改善箇所説明図

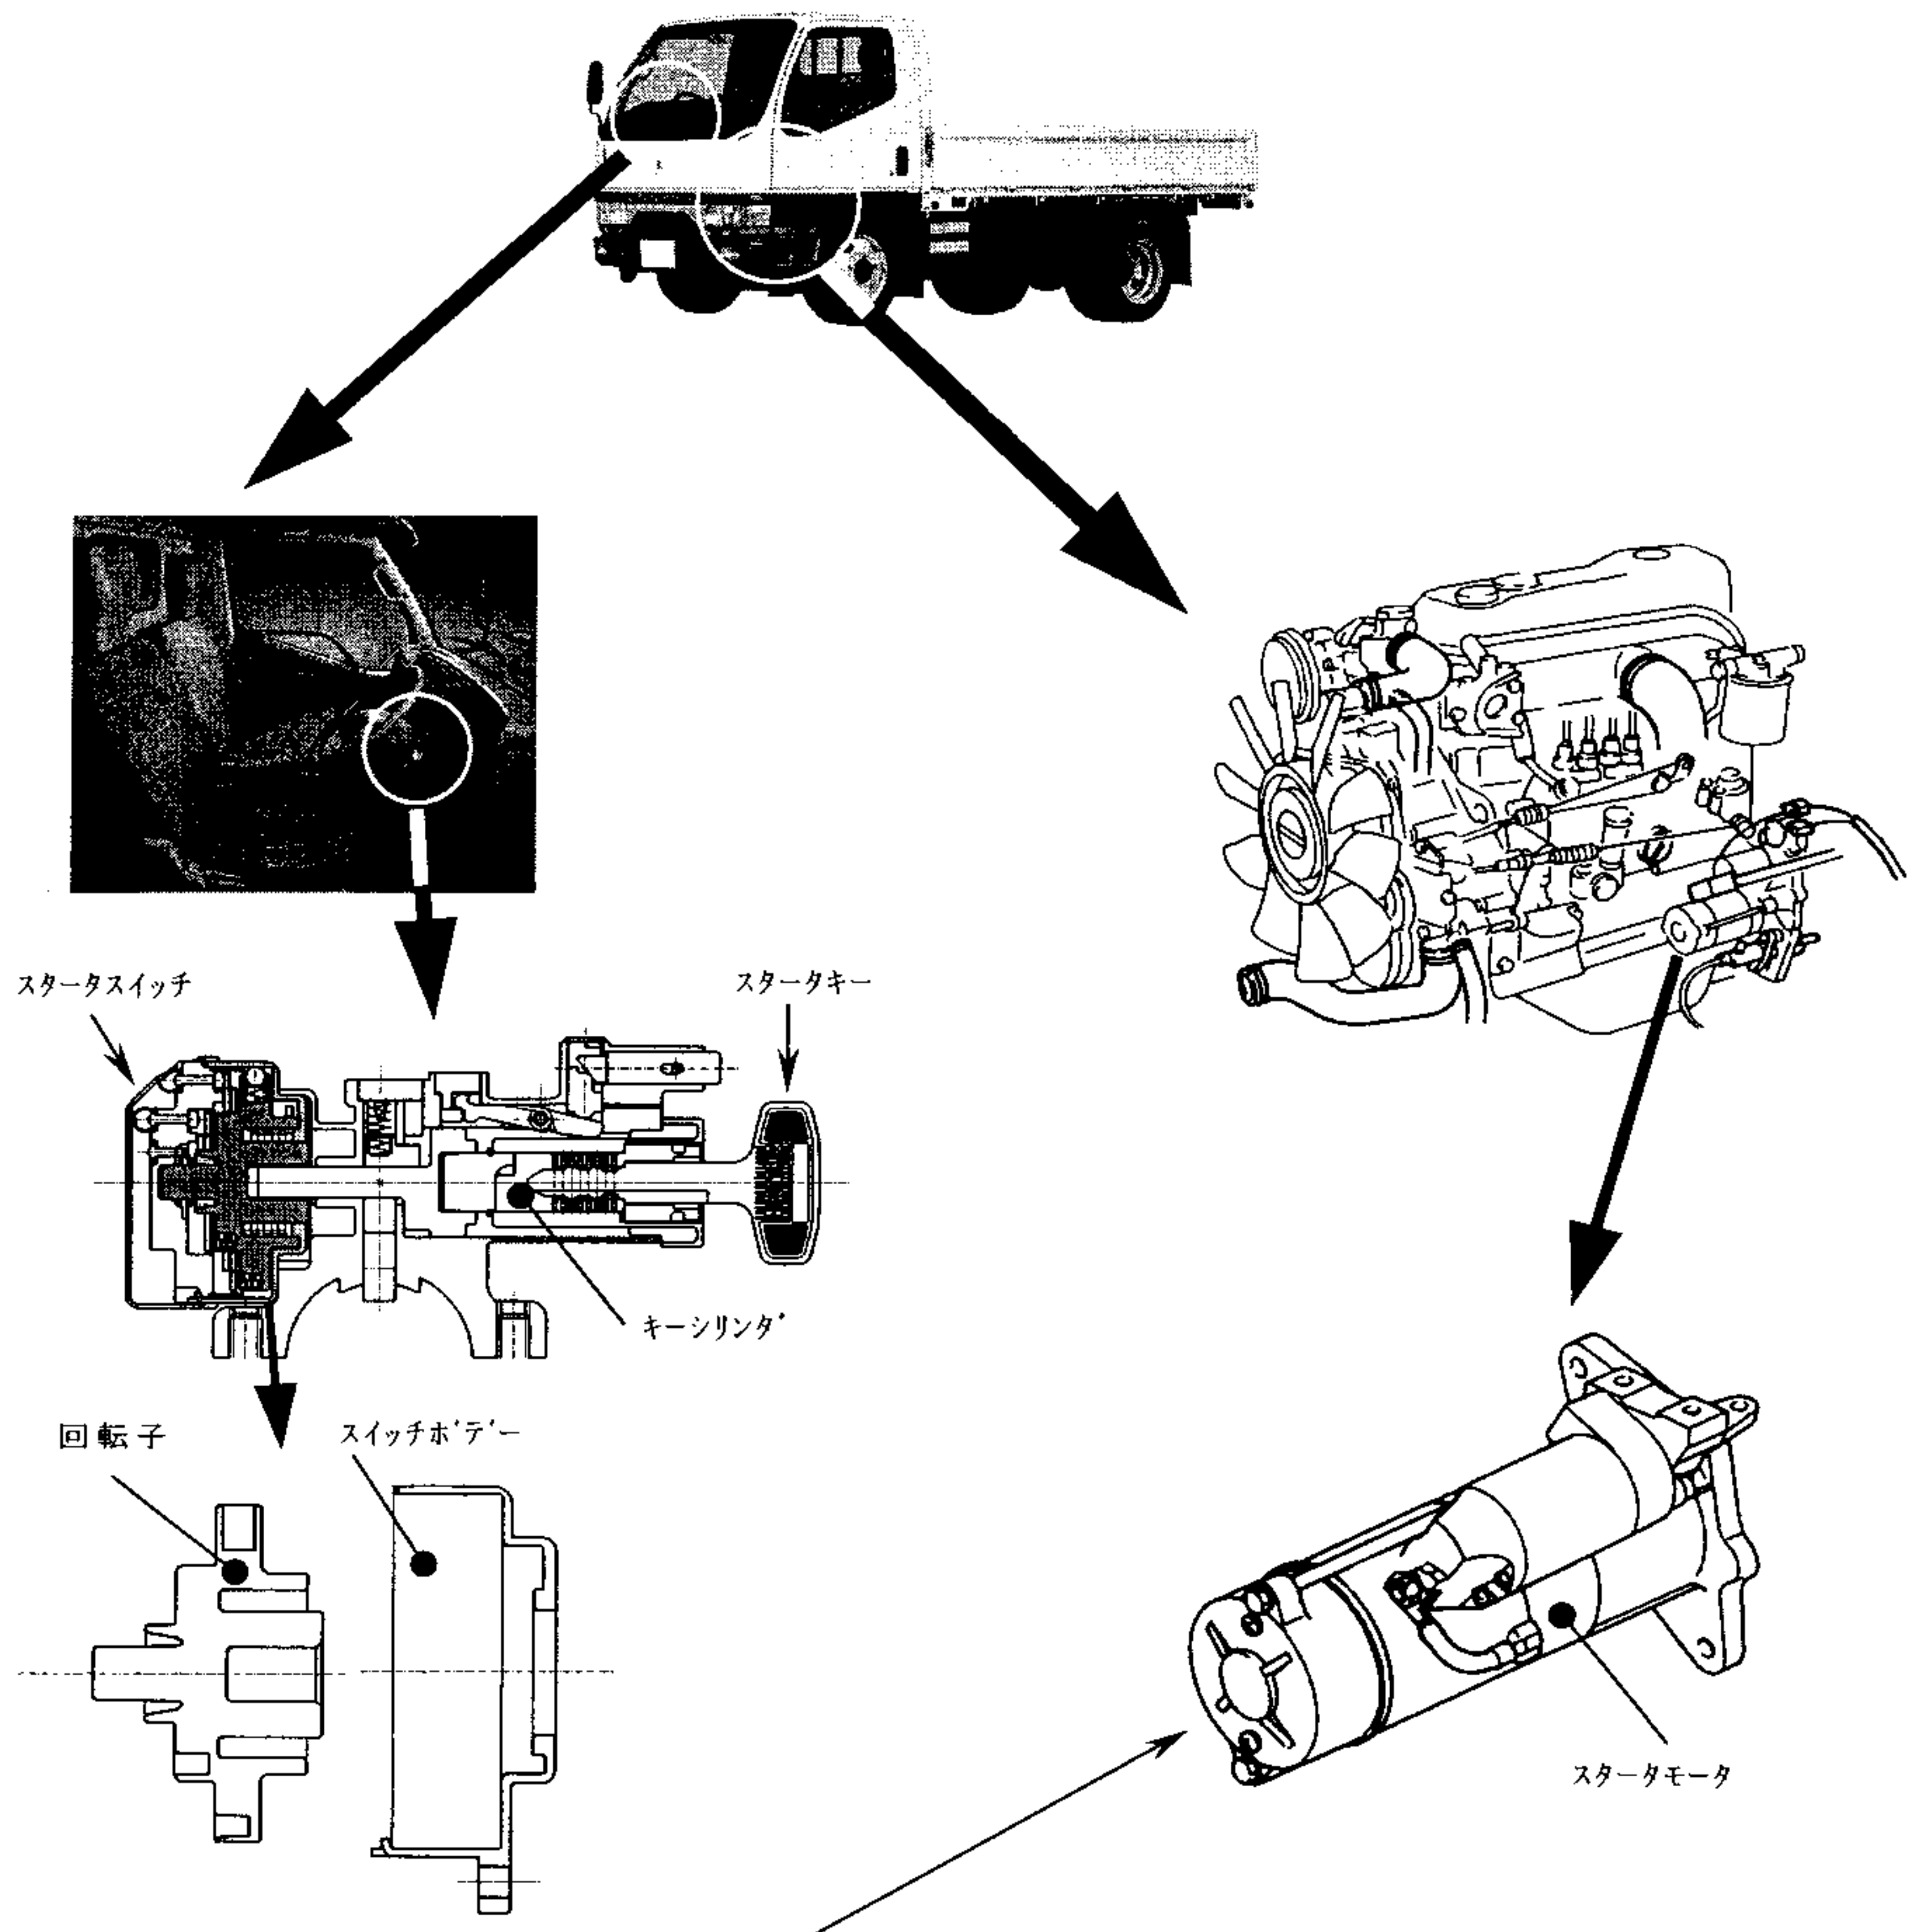
基準不適合発生箇所

始動装置において、原動機の始動（スタータ）スイッチに加工の不適切なものがあるため、始動操作を繰り返すとスタータキーが戻りにくくなる場合があり、そのままの状態で使用を続けるとスタータキーが始動位置から戻らず、スタータモータに電気が流れたままとなり、当該モータが回転し続け、最悪の場合、当該モータが過熱、焼損し、火災に至るおそれがある。

全車両、キーの戻り操作トルクを計測し、規定トルク以下のもの及び、戻り不良・渋りのあるものについてはスイッチを良品と交換する。

改善済車両には運転席側リヤピラー部ドアストライカー上部に緑色のシールを貼付する。
